# 改善箇所説明図

K03 R34100b

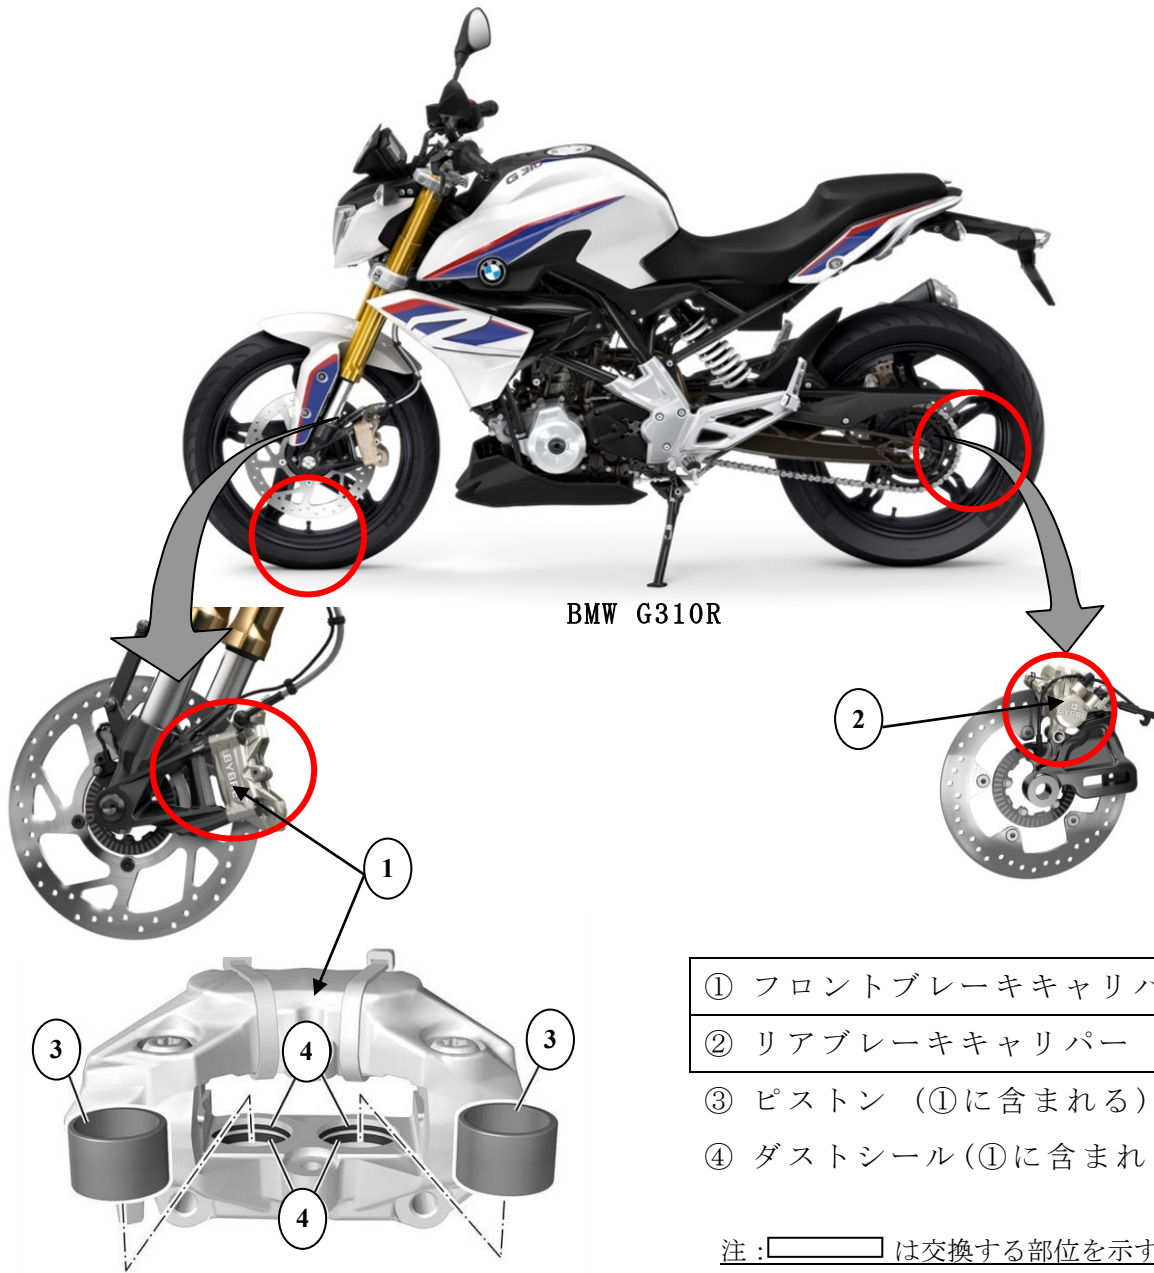
## 基準不適合発生箇所

ブレーキキャリパーにおいて、ピストン摺動部の金属表面処理が不適切なため、表面に腐食が発生するものがある。そのため、摺動部の腐食が抵抗となり、キャリパーピストンの戻りが悪くなり、最悪の場合、ブレーキが引きずるおそれがある。

全車両、前後のブレーキキャリパーを対策品と交換する。

左フロントブレーキキャリパーに白ペイントマークを付ける。
